**Comité d'experts du transport des marchandises dangereuses
et du Système général harmonisé de classification
et d'étiquetage des produits chimiques****Sous-Comité d'experts du transport
des marchandises dangereuses****Quarante-neuvième session**

**Questions relatives au Système général harmonisé de
classification et d'étiquetage des produits chimiques :
Critères de classement des gaz inflammables****Sous-Comité d'experts du Système général harmonisé
de classification et d'étiquetage des produits chimiques****Trente-et-unième session**

**Travaux à mener conjointement avec le Sous-Comité
d'experts du transport des marchandises dangereuses
(Sous-Comité TMD)****Proposition de modification des critères de classement et
de la communication des dangers des gaz inflammables****Communication des experts de la Belgique et du Japon au nom
du groupe de travail informel¹ des critères de classement relatifs
aux gaz inflammables**

Diagramme de décision 2.2 [¶]

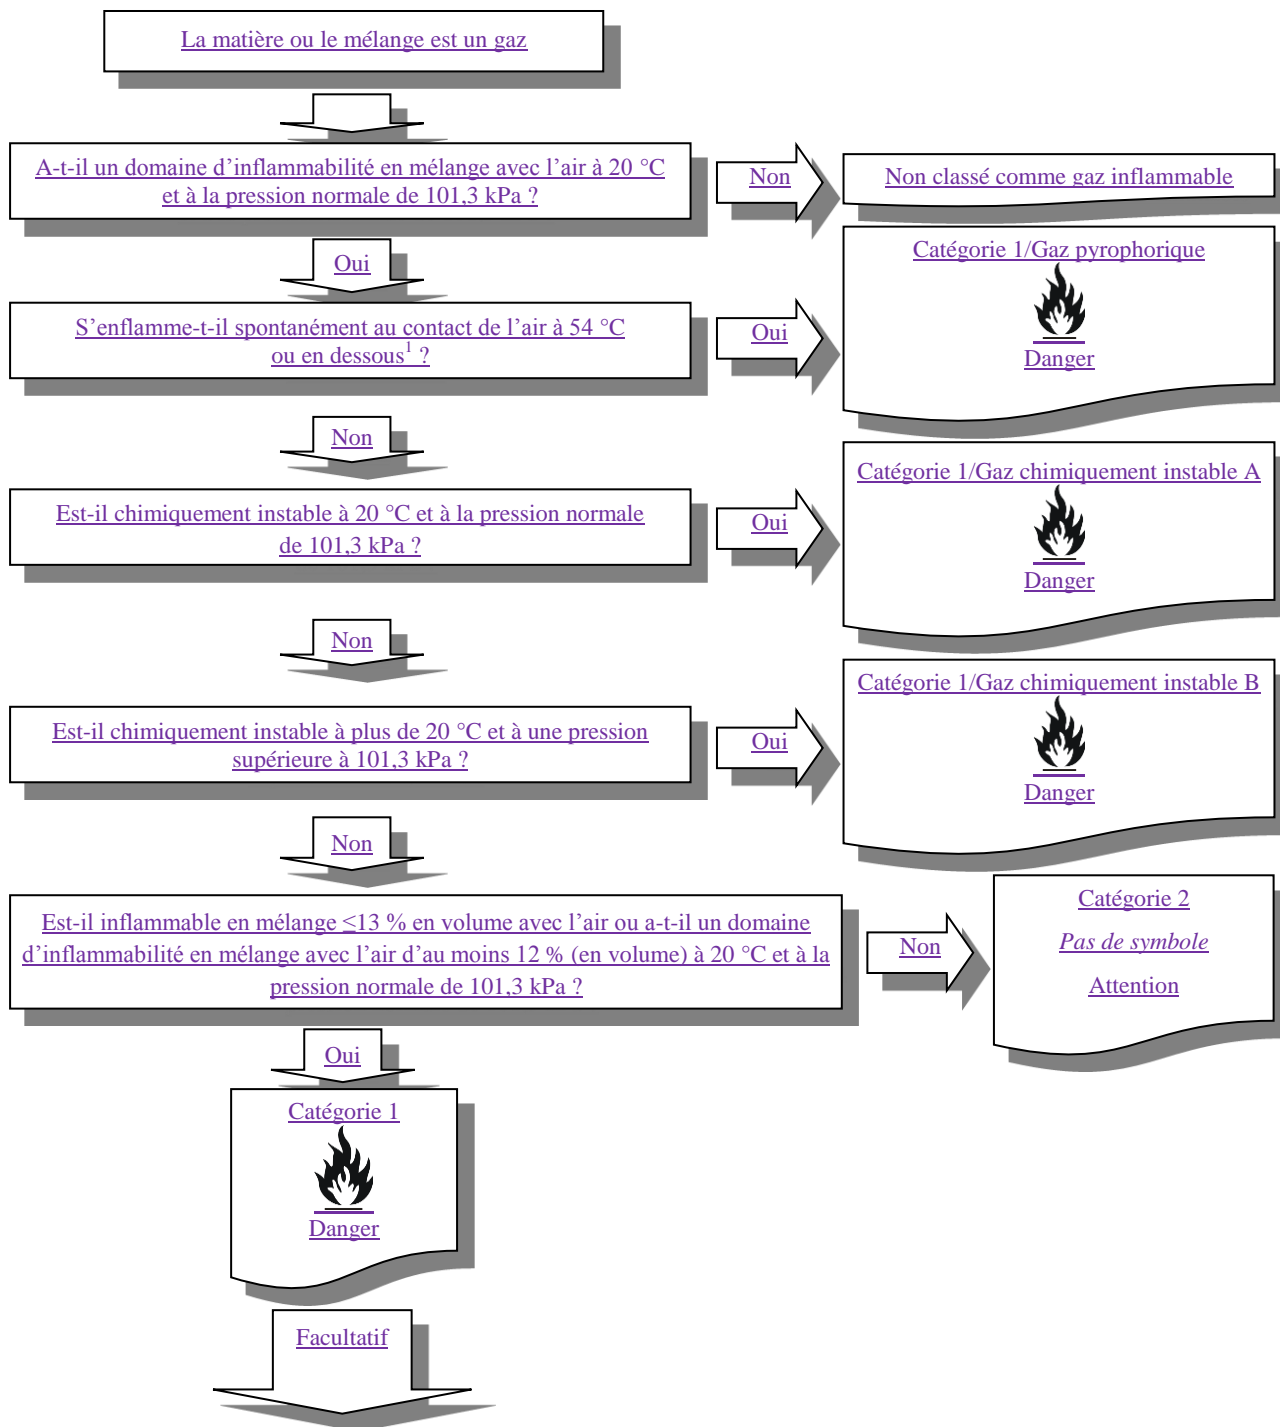
Pour classer un gaz inflammable, on doit disposer de données sur son inflammabilité, sur son aptitude à s'enflammer spontanément au contact de l'air et sur son instabilité chimique. Pour pouvoir le classer de manière plus précise au sein de la catégorie 1, il faut disposer de données concernant sa limite inférieure d'inflammabilité ou sa vitesse de combustion. La classification doit s'effectuer conformément au diagramme de décision 2.2 [↗](#).
